# Communauté d'Agglomération Pays Basque

## Révision du PLU de Larressore

**Mémoire établi par la Communauté d'Agglomération Pays Basque,  
avec le concours de la commune de Larressore, sur le Procès-  
Verbal du Commissaire Enquêteur du 26 octobre 2018**

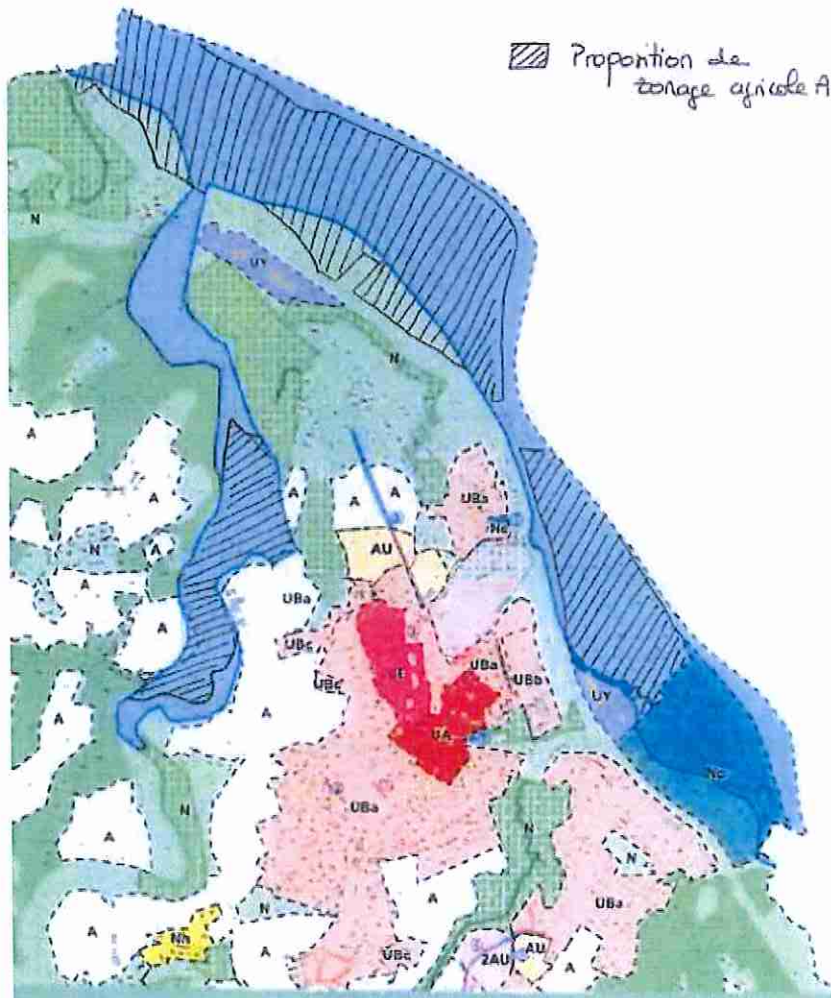
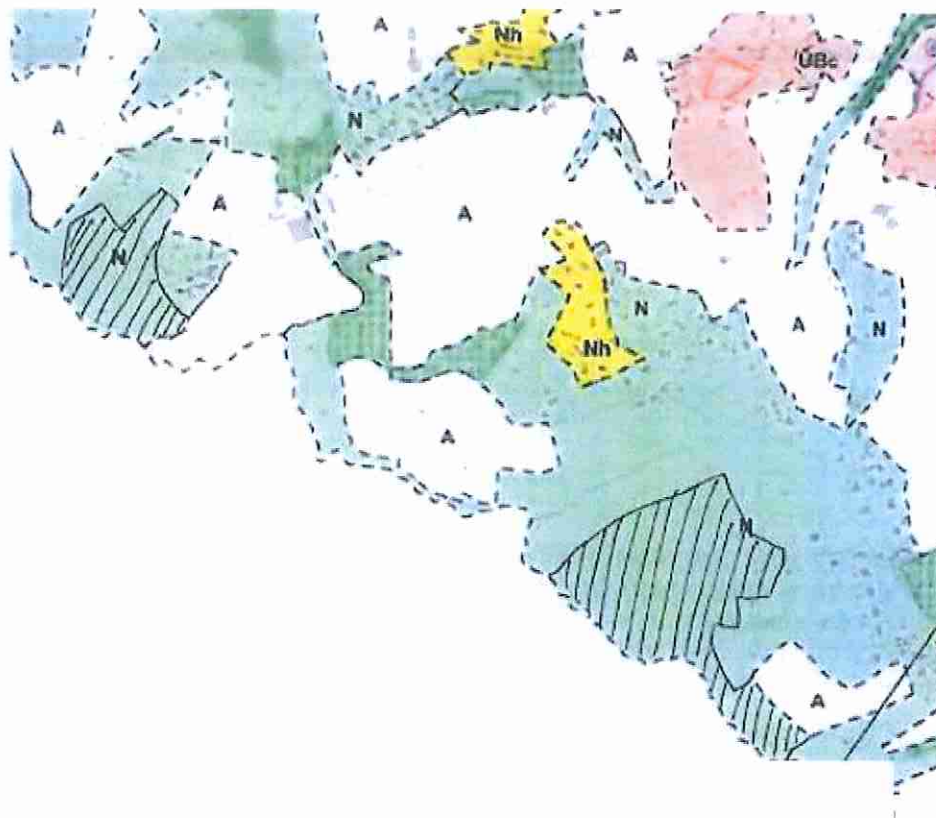
3-7-3 Suite à la demande de la Chambre d'agriculture, confirmez-vous le changement de zonage des différents secteurs ci-dessous, pour le classer en zone agricole (et non N comme proposé dans le nouveau PLU). Cette demande a aussi été faite en partie par EHLG.

Le zonage A dans la plaine inondable n'est pas souhaitable compte tenu du caractère inondable qui interdit toute construction, y compris agricole. La zone inondable est par ailleurs appelée à évoluer dans le cadre du futur PPRi. Les élus sont, en revanche, favorables à une correction du plan de zonage pour intégrer e, zone A les parcelles agricoles identifiées classées en N.
